POTENZIAMENTO LINEA VENEZIA-TRIESTE

PROGETTO DI FATTIBILITA' TECNICA ED ECONOMICA

PdM San Donà di Piave, PdM Fossalta di Portogruaro, Variante Portogruaro e Variante Isonzo

Risposta alle richieste di integrazione formulate dal MASE con nota
m_ante.CTVA.REGISTRO UFFICIALE.U.0009345 del 29/11/2022 (VIA ID 7842)

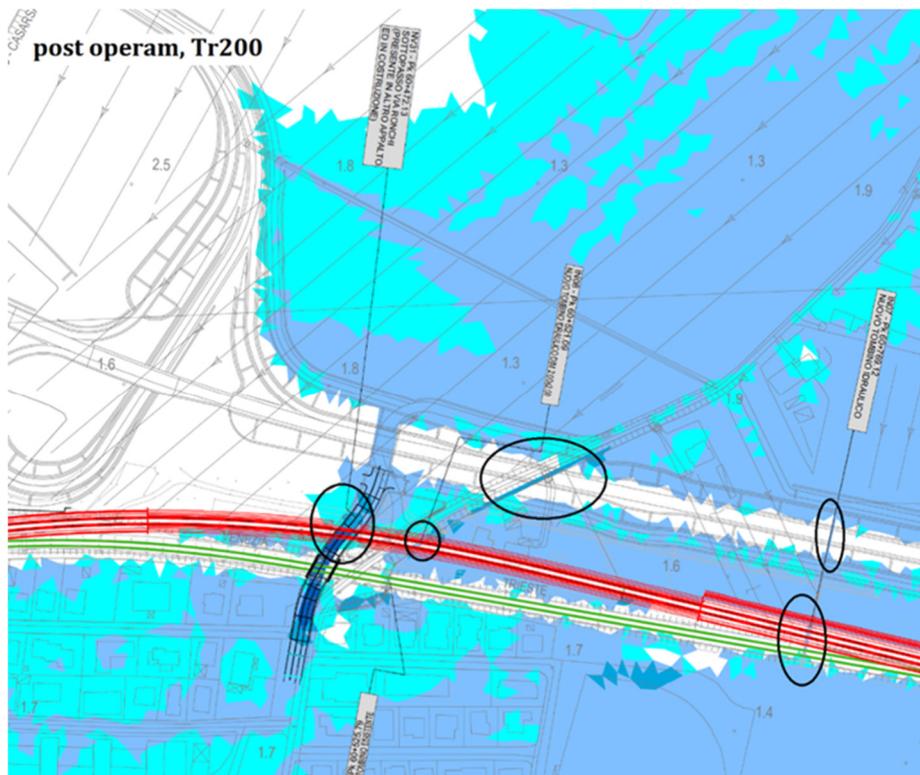
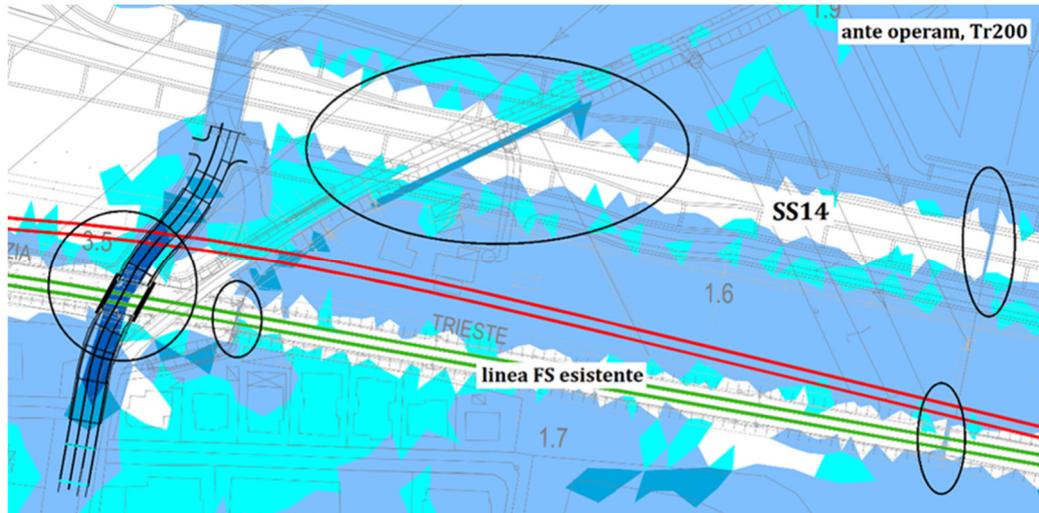
5. Di seguito le risposte alle richieste di chiarimento:

- 1) A valle dell'attraversamento ferroviario esistente, il Fiume Lemene si divide in due rami, uno dei quali confluisce nel F. Reghena poco prima della confluenza del F. Reghena stesso nel F. Lemene. Quest'ultimo ramo (affluente del F. Reghena), definito "secondario", per via dei manufatti di derivazione e restituzione di cui è dotato alla diramazione dal Fiume Lemene e alla confluenza del F. Reghena, risulta presumibilmente caratterizzato da portate "regolate". Pertanto, si è ritenuto opportuno differenziare la condizione al contorno imposta su questo ramo secondario rispetto a quella assegnata sul ramo principale (i.e. livello idrico di marea) con sbocco a mare, direttamente influenzato dai fenomeni di marea. In ogni caso, è quest'ultima condizione imposta sul ramo principale a prevalere rispetto a quella assegnata sul ramo secondario.

- 2) Nel modello numerico bidimensionale del Fiume Lemene sono stati implementati anche tombini e sottopassi, sia sotto il rilevato ferroviario esistente e di progetto sia sotto il rilevato della SS14, come deducibile dai risultati, in termini di aree di esondazione, riportati nelle tavole grafiche annesse allo studio idraulico (cfr. IZ0430R09P6ID0002002, IZ0430R09P6ID0002006), di cui se ne riportano di seguito alcuni stralci. In particolare, tali opere sono state implementate o tramite opportune modifiche del DTM di base o mediante l'inserimento di specifici elementi quali "culvert" disponibili nel codice di calcolo adottato.

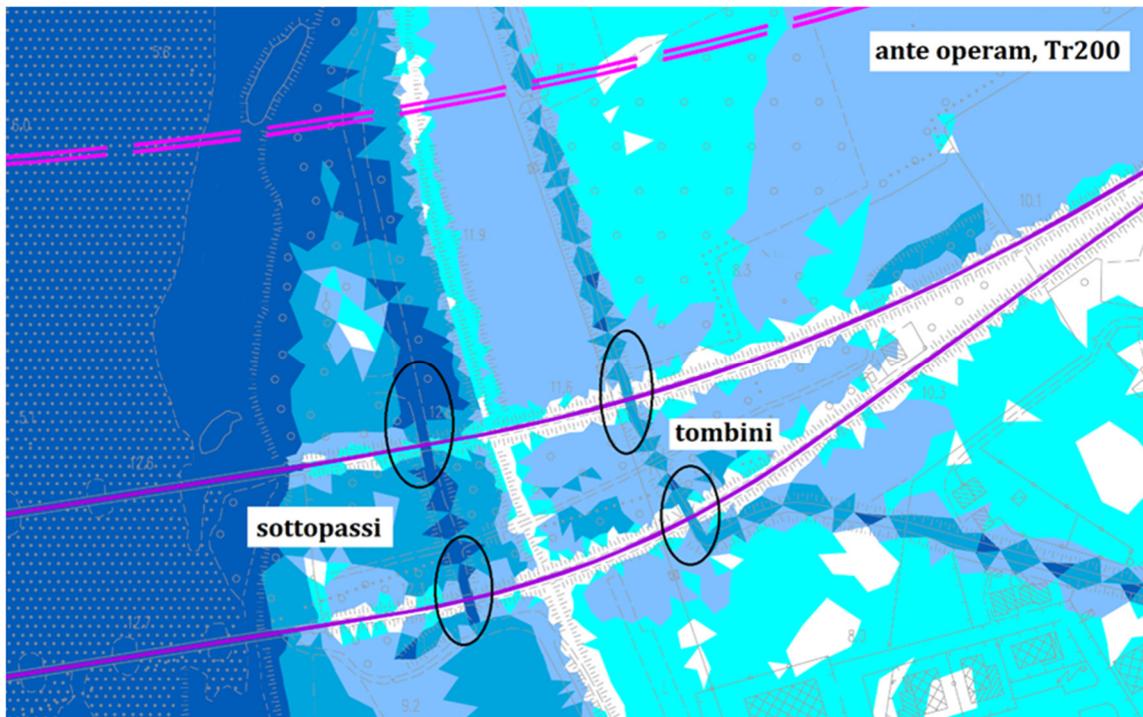
6. Nel modello numerico bidimensionale del Fiume Isonzo sono stati implementati anche tombini e sottopassi, come deducibile dai risultati, in termini di aree di

esondazione, riportati nelle tavole grafiche annesse allo studio idraulico, di cui se ne riporta di seguito uno stralcio (cfr. IZ0440R09P5ID0002003). In particolare, tali opere sono state implementate o tramite opportune modifiche del DTM di base o mediante l’inserimento di specifici elementi quali “culvert” disponibili nel codice di calcolo adottato.

Interventi di inserimento della vegetazione previsti sulla sponda sinistra e sulla sponda destra

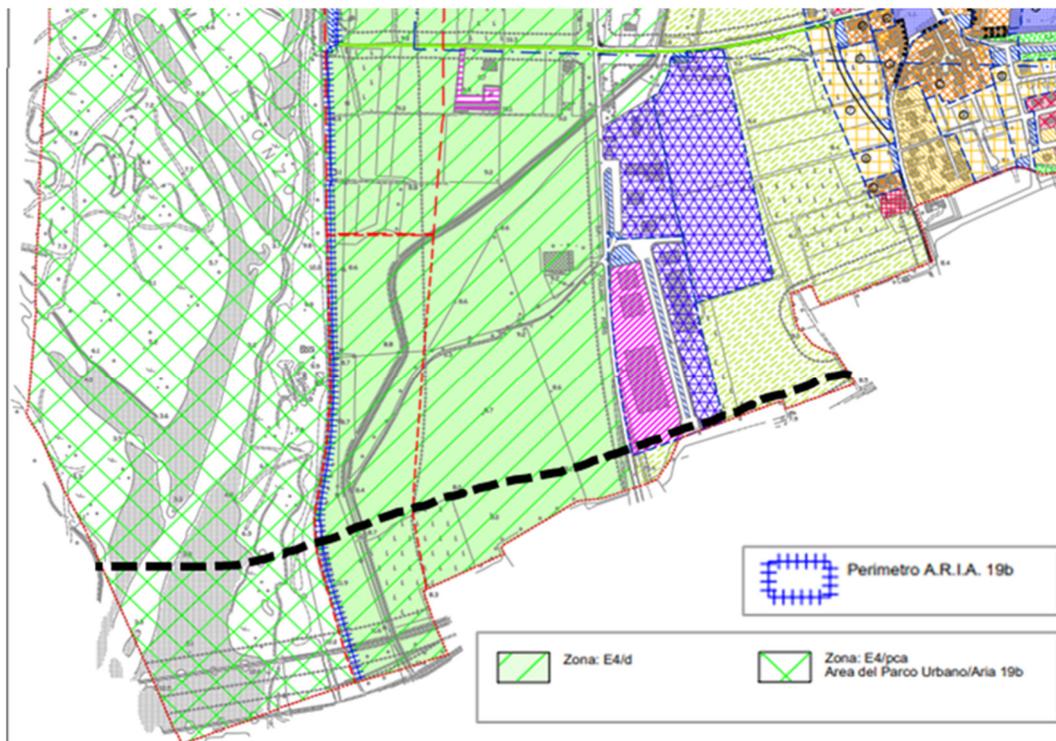
N°1: *Specifico chiarimento in ordine alla compatibilità dell'opera con il Piano conservazione e sviluppo (PCS) della Riserva naturale regionale della Foce dell'Isonzo approvato con DPRReg. del 11 marzo 2008, n. 077/Pres, e modificato dal DPRReg. del 29 novembre 2012, n. 0243/Pres, al cui interno ricade il progetto, posto che nella zona RN sono ammessi esclusivamente interventi di ripristino o di restauro di ecosistemi degradati, danneggiati o compromessi sotto il profilo naturalistico e che eventuali varianti del PCS devono seguire la procedura di cui all'art. 17 della*

*Nello specifico, gli interventi previsti andranno ad inserirsi nelle aree dove le lavorazioni di cantiere potrebbero compromettere l'integrità della vegetazione. Si prevede l'impianto di una macchia arboreo-arbustiva di specie a carattere igrofilo quali *Salix alba*, *Populus alba*, *Alnus glutinosa*, *Salix cinerea*, *Salix purpurea* e *Rhamnus frangula*.*

Per i dettagli degli interventi di mitigazione si rimanda agli elaborati IZ0400R22RGIA0000101B Progetto delle opere di inserimento ambientale e da IZ0400R22P6IA0000105B a IZ0400R22P6IA0000105B Planimetria degli interventi di mitigazione a verde – Variante Isonzo.

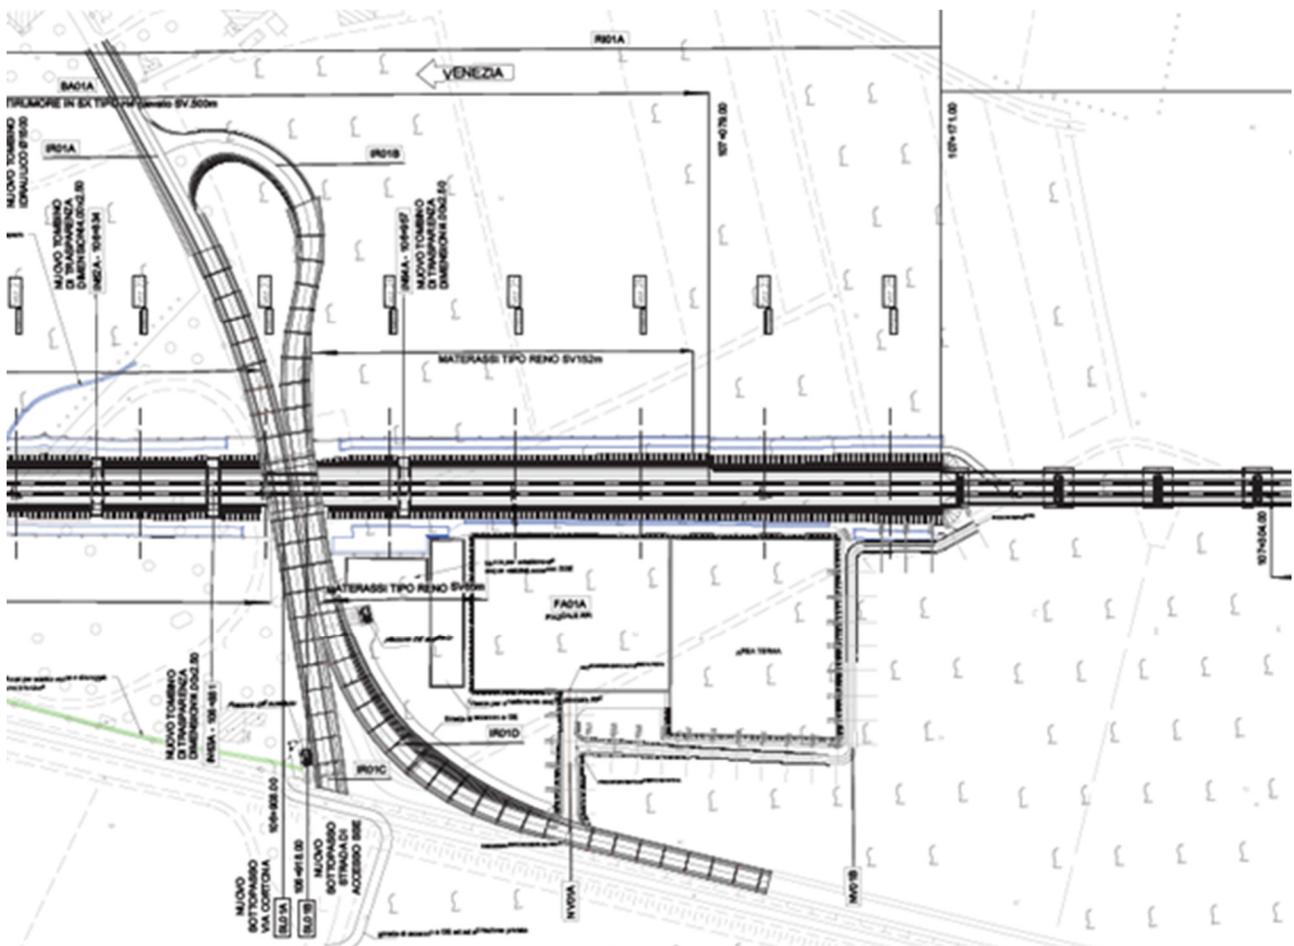
N°10: *Riguardo la nuova SSE di Villa Vicentina, al fine di mitigare gli impatti sull'utilizzo di suolo, valutare l'opportunità di ottimizzare lo spazio occupato dalla stessa e dal limitrofo piazzale RFI, occupando un unico campo agricolo e prevedendo di addossare le due nuove aree alla nuova viabilità in progetto, trasladole ad Ovest per quanto possibile;*

Nella progettazione definitiva verrà inserita una viabilità di accesso indipendente per la SSE di RFI e per l'area Terna. Le aree di piazzale si pongono in stretta adiacenza a tale nuova viabilità. Si conferma quindi la posizione planimetrica e sarà valutata l'opportunità di ottimizzare lo spazio occupato dalla SSE di Villa Vicentina.

Proposta di viabilità di accesso alle aree di cantiere AT. 02 e AS. 03

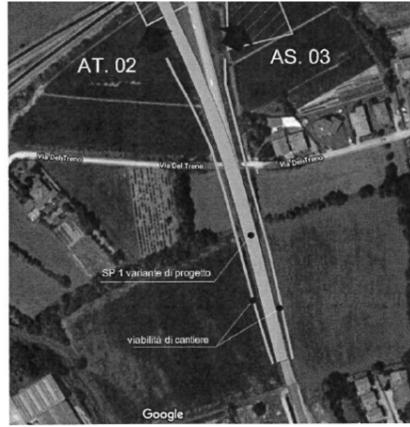
P14	Comune di San Casciano d'Isonzo - Relazione allegata all'ODG	<p>Viabilità di cantiere: Le tavole di progetto non indicano specificatamente le viabilità locali di accesso alle aree di cantiere denominate AT. 02 e AS. 03. La viabilità comunale esistente più prossima alle due aree è quella lungo la Via del Treno nell'abitato di Pieris, viabilità locale che riteniamo non idonea ad essere utilizzata come "viabilità di cantiere". Facciamo presente che la Via del Treno è un'arteria con una ridotta larghezza della carreggiata, a senso unico con divieto di transito degli autocarri. La stessa presenta notevoli difficoltà sia di accesso da Via Roma (foto 1) che di percorrenza dovuta ad una strettoia derivante da una doppia curva ad S (foto 2) che di uscita lungo la Via Volta. Riteniamo pertanto di non poter autorizzare in futuro il transito degli autocarri e mezzi operativi lungo tali arterie. Per la risoluzione delle problematiche sopra evidenziate, ci permettiamo di suggerire, sempre nello spirito di collaborazione, due soluzioni: 1) Per l'area di stoccaggio AS. 03 la costruzione in via provvisoria di una pista di accesso alla base della scarpata destra della S.P. N 1 - Via XXV Aprile; 2) Per l'area tecnica AT. 02 la costruzione in via provvisoria di una pista di accesso alla base della scarpata sinistra della S.P. N 1 - Via XXV Aprile. Le due viabilità provvisorie interessano aree di uso agricolo.</p>	 <p>Foto 1 - Via del Treno ingresso</p>  <p>Foto 2 - Via del Treno percorso</p>  <p>SP N 1 - Via XXV Aprile - Lato nord accesso all'area di stoccaggio AS. 03</p>  <p>SP N 1 - Via XXV Aprile - Lato sud accesso all'area tecnica AT. 02</p> 	Tali aspetti potranno essere valutati nelle successive fasi progettuali ed eventualmente oggetto di approfondimento nell'ambito della Conferenza dei Servizi.
